FORCE TROLLING MOTOR

FORCE TROLLING MOTOR

This service alert contains information regarding three issues that may affect your Garmin Force Trolling Motor.

Tightening the Power Cable with Minimal Disassembly

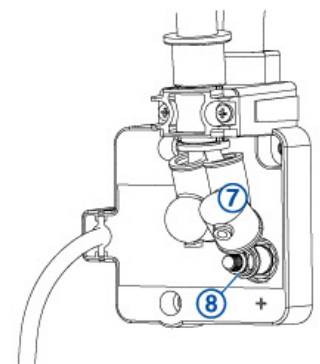
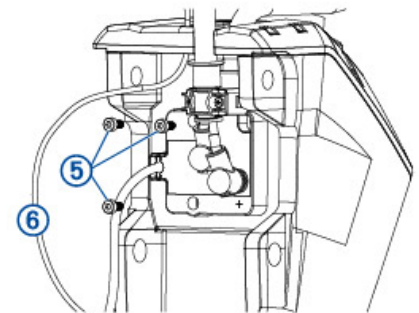
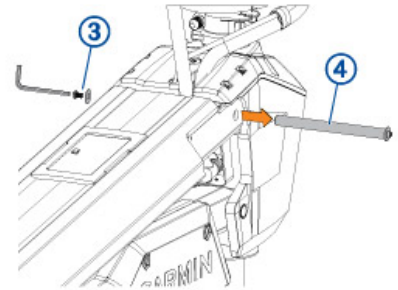
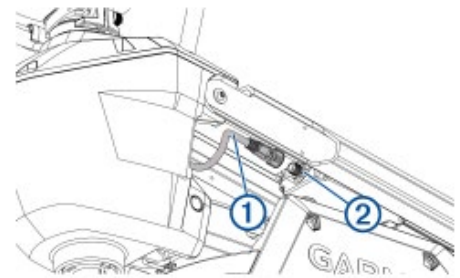
Garmin has determined the nuts on the power terminals of the trolling motor may not be fully tightened. In certain situations, this can cause heat to build up on the power cable, which could lead to a brief electrical fire on the wire insulation. As mandated in the *Force Trolling Motor Installation Instructions*, you must install a proper circuit breaker, which can limit heat buildup after the breaker trips. It should also be noted that the wire insulation is flame retardant and self-extinguishing. These factors help limit the scope and duration of any potential brief electrical fire.

In some cases, the mounting location or other factors may make it difficult to access the power cable connection on the steering system using a 10 mm socket to tighten these connections. In this situation, you can follow these instructions to partially disassemble the motor and tighten the nuts. The estimated time to complete this service is approximately 15 minutes.

10. While holding the cable-junction box in your hand, use a 10 mm wrench to tighten the nut ⑧ that secures the power cable to the positive terminal, observing the following:

- A properly tightened nut will have no gap between the ring terminal on the power cable, the nut, and the washer, and you will not be able to move the ring terminal on the post.

- If you have a torque wrench (recommended), you should tighten the nuts to 3 ft-lbs (36 in-lbs) (4 N-m).
11. Pull the rubber shield down to cover the positive terminal.

Determining Whether or Not the Latch Kit is Installed on Your Motor

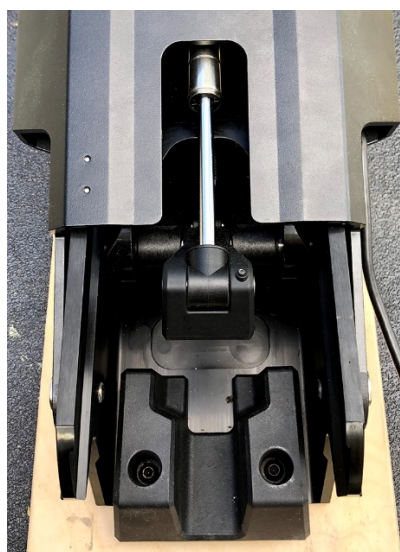
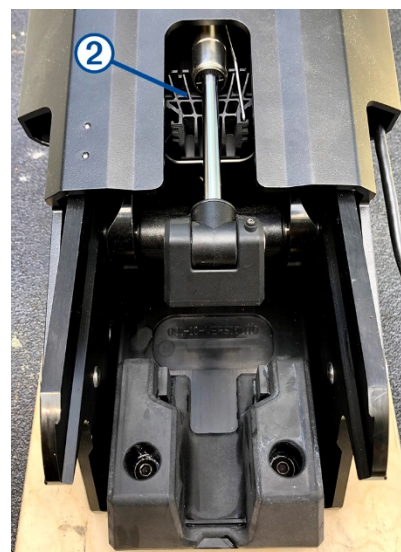
You can install a latch kit to increase the rigidity of the latch system in rough conditions while the motor is in the stowed position. The latch kit does not remove the requirement to secure the included safety strap.

If your trolling motor was purchased after June of 2020, the latch kit may already be installed. You can determine whether the kit is already installed by comparing your motor to the photos below.

If your motor has the kit installed, you can see the additional bracket ② located below the gas spring.
